**VOLVO**

# VERKSTADS- MEDDELANDE

BETR.	PRODUKT
FÖRGASARE	P
B 18 B, B 18 D	GRUPP
	23
	NR
DATUM	19
Februari 1967

### Skyddsplåt för gasreglage B 18 B, B 18 D.

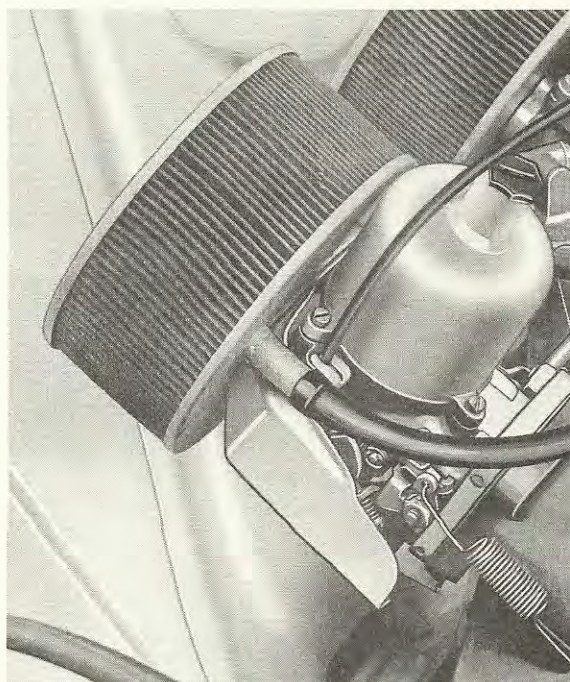
För att förhindra ev. isbildning vid gasreglage för ovannämnda motorer, har införts en skyddsplåt, detaljnummer 419579, som anbringas mellan främre luftfilter och förgasare enligt bild.

Ändringen är införd i produktion enligt följande:

P 120	chassinummer	240604- osv.
P 120 Herrgårdsvagn	"-	49894- osv.
P 1800	"-	22395-401, 22407 osv.
Volvo 144	"-	2568- osv.

Skyddsplåten kan monteras på tidigare vagnar. OBS! Packning 677607 tillkommer vilket innebär att packningar skall monteras mellan luftfilter - plåt, plåt - förgasare.
